Nr postępowania: AS/S/19/2023/KRz

Wyjaśnienia treści Specyfikacji Warunków Zamówienia

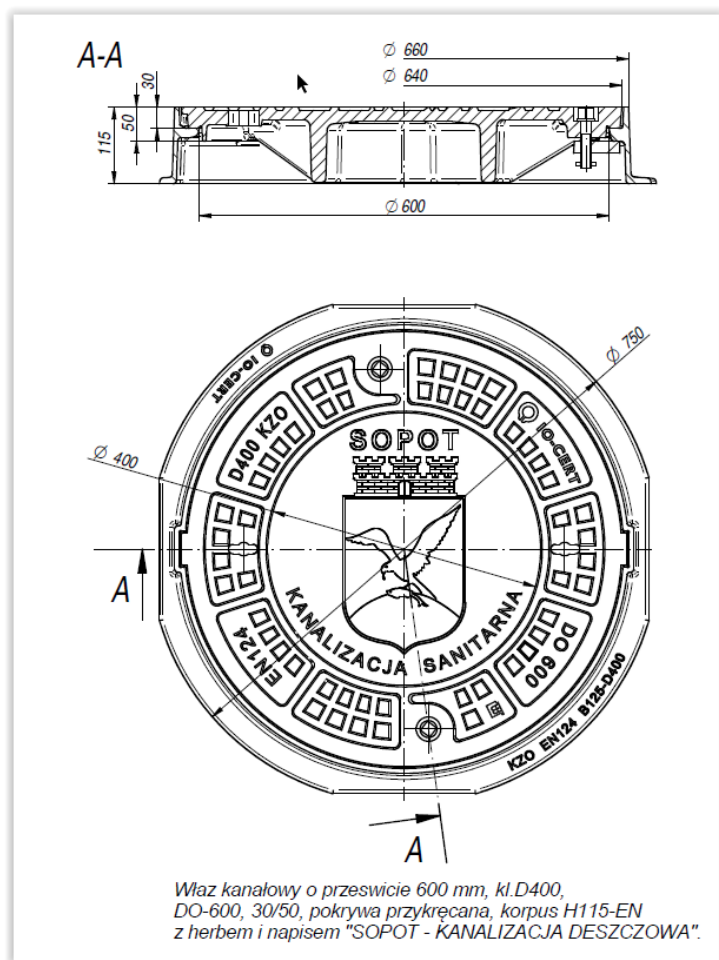
2. Poz. 141 czy dopuszczają państwo taki przekrój włazu?

Zamawiający dopuszcza zaproponowany przekrój włazu.

Właz powinien być bez zawiasów i zamków:

- pokrywa wzmocniona żebrowaniem,
- pokrywa wykonana wyłącznie z żeliwa szarego – bez betonowego wypełnienia.
